IM.7013.7.2.2019

Dotyczy: zapytania ofertowego z dnia 15.04.2019 r. na wykonanie modernizacji przejść dla pieszych na ul. Skłodowskiej w Leżajsku.

Wzór słupka z łańcuchem

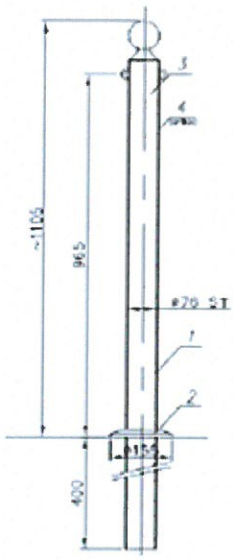
- nawierzchnia ostrzegawcza to warstwa oznakowania poziomego chemoutwardzalnego grubowarstwowego, o podwyższonej szorstkości, kolor czerwony,
- słupki ogrodzenia łańcuchowego zgodne z dołączonym zdjęciem, średnica słupka 8 cm, bariera łańcuchowa z jednym łańcuchem w kolorze czarnym (mat),

Słupki ozdobne powinny być wykonane z rury stalowej lub odlewu duraluminiowego zabezpieczone nawierzchniową farbą zabezpieczającą (czarny mat), Celem zabezpieczenia przed wyrwaniem z fundamentu lub obrotem słupek powinien posiadać wykonaną z kształtownika (płaskownika, kątownika lub rury) kotwę długości min 0,3 m przyspawaną poprzecznie do osi słupka w odległości 0,3 m od końca umieszczonego w fundamencie.

Fundament pod słupek należy wykonać na mokro przy użyciu betonu klasy min B-15 w wykopie o wymiarach w rzucie poziomym ok. 0,35 x 0,35 m i głębokości min 0,8 m. Wysokość słupków ok. 1,1 m (od poziomu terenu). Słupki powinny posiadać oczka do zawieszenia łańcuchów. Łańcuch stalowy, zabezpieczony farbą (czarny mat). Rozstaw słupków z łańcuchami 1,5 m.
